改善箇所説明図①

改善箇所説明図②

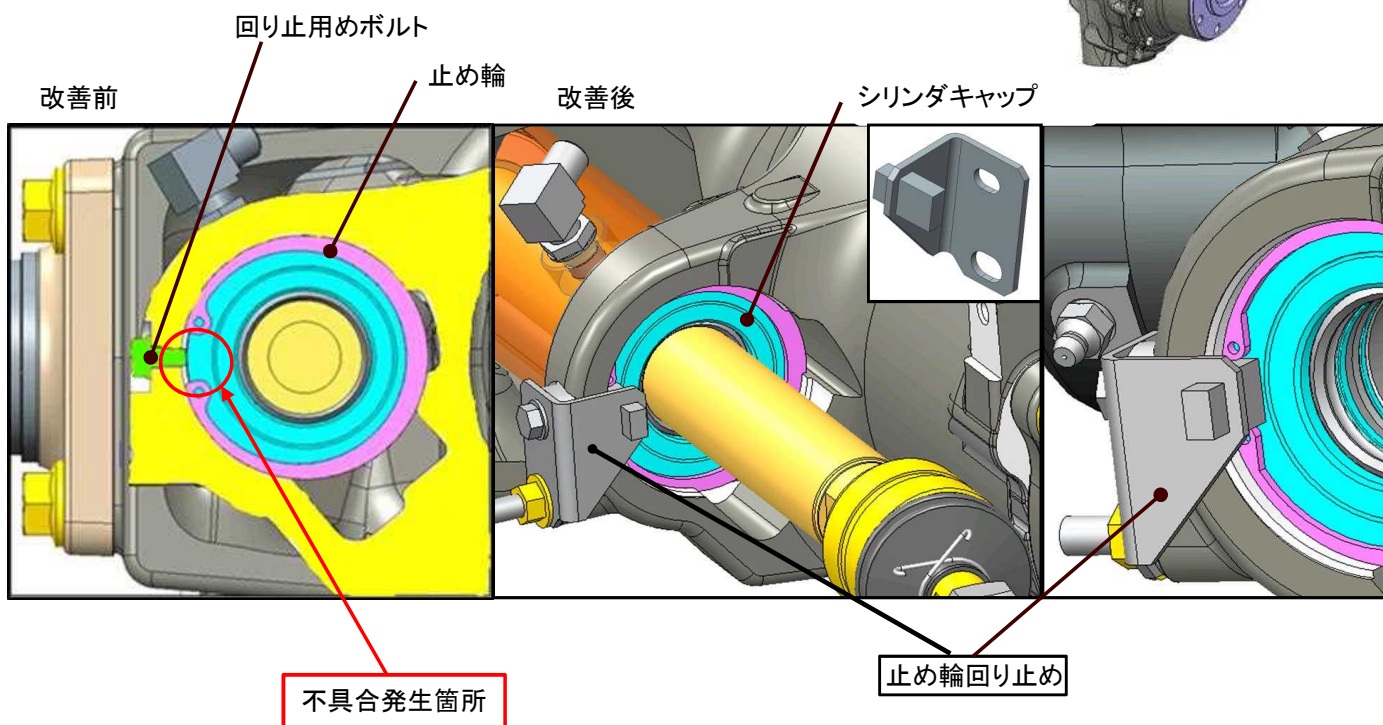
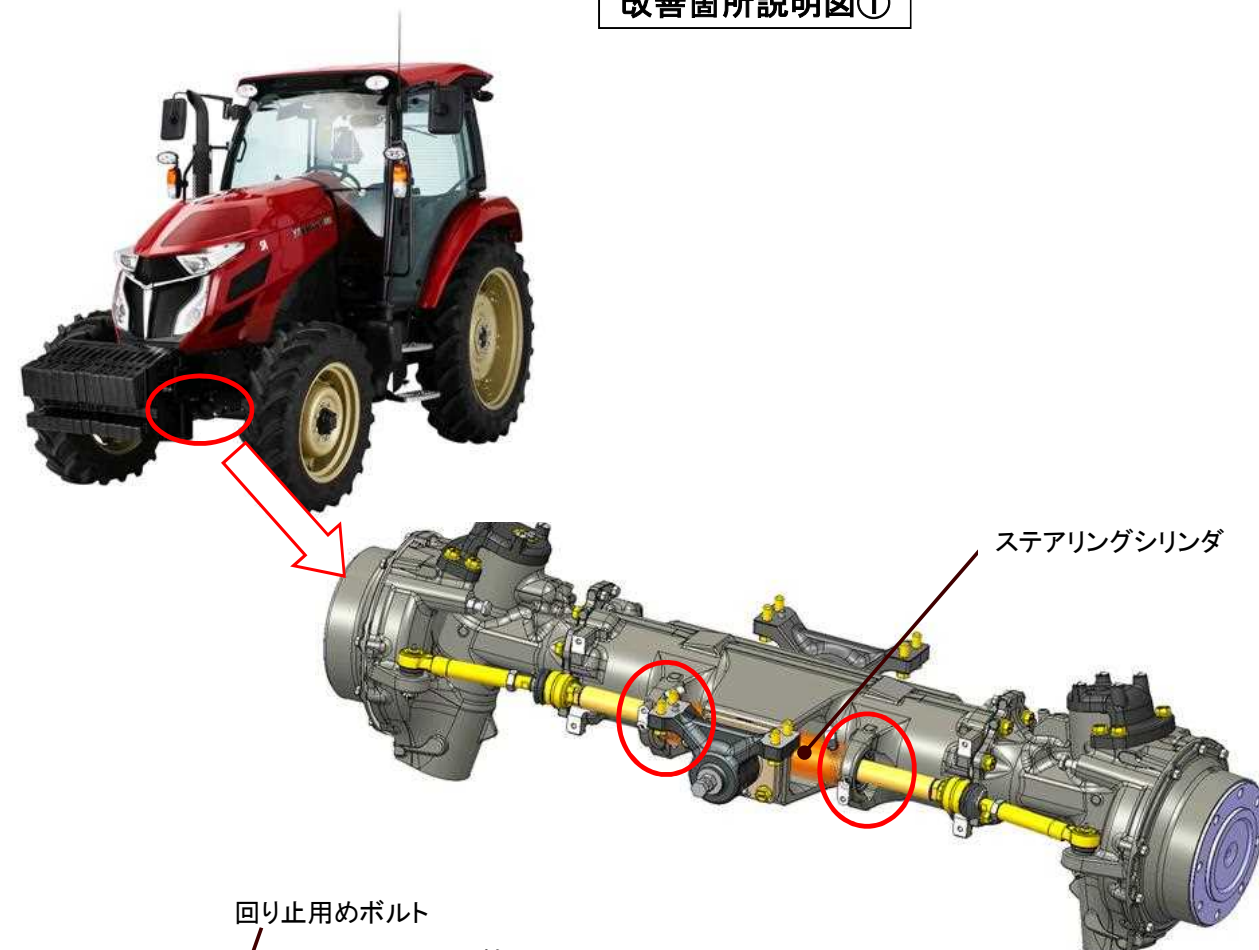
不具合発生箇所

農耕トラクタのかじ取り装置において、油圧シリンダキャップの止め輪の回り止めの設計が不適切なため、当該止め輪が外れることがある。そのため、そのままの状態で使用を続けると、オイルが漏れ、最悪の場合、操舵および走行不能となるおそれがある。

全車両、シリンダキャップの止め輪の回り止めを対策品に交換する。

□ は、交換部品を示す。

止め輪回り止めで識別

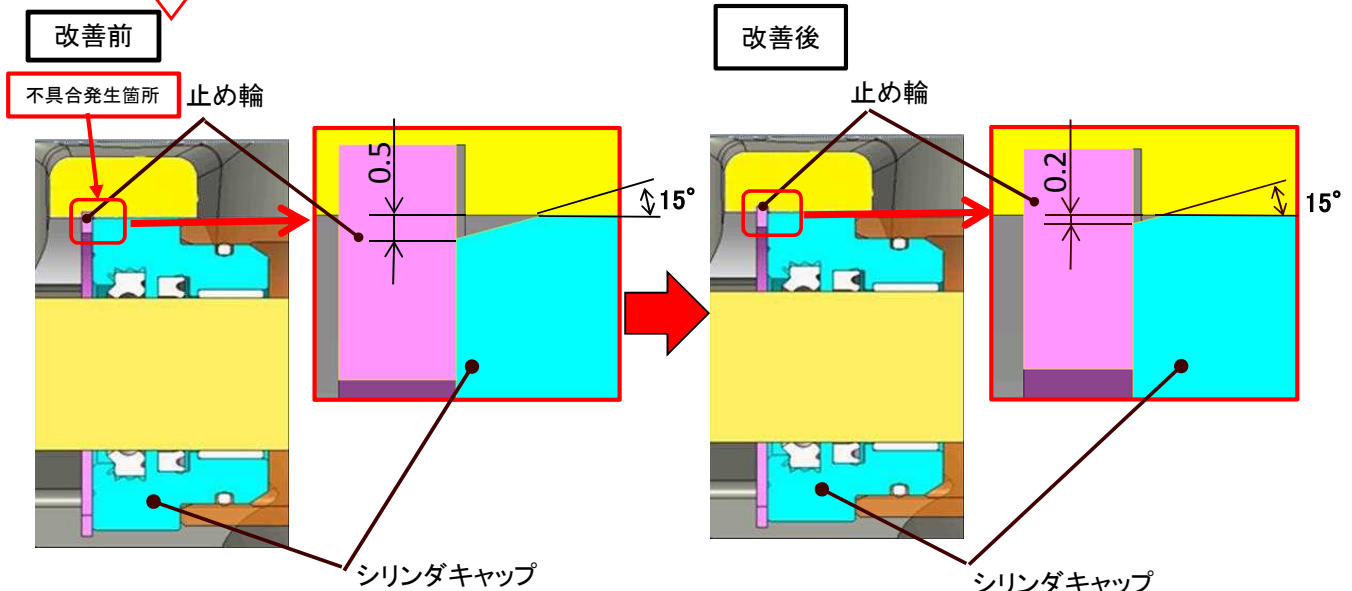
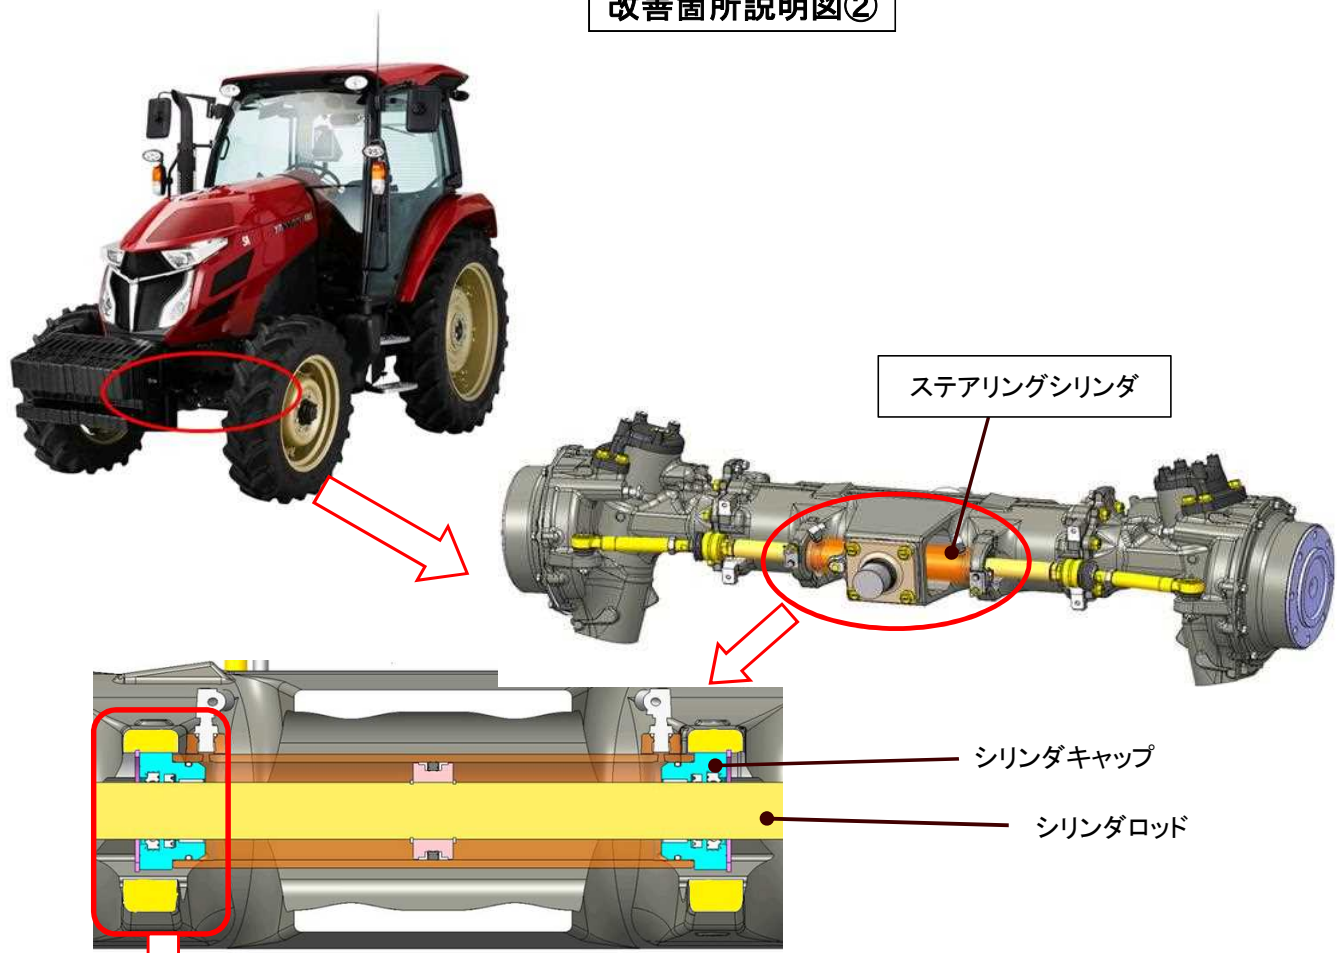
不具合発生箇所

農耕トラクタのかじ取り装置において、油圧シリンダキャップの設計が不適切なため、当該キャップの止め輪に過度の応力がかかるものがある。そのため、そのままの状態で使用を続けると、当該止め輪が破損してオイルが漏れ、最悪の場合、操舵および走行不能となるおそれがある。

全車両、準備でき次第、ステアリングシリンダを対策品に交換する。

□ は、交換部品を示す。

左側のステアリングシリンダカバーの取り付けボルトにマーキングする。
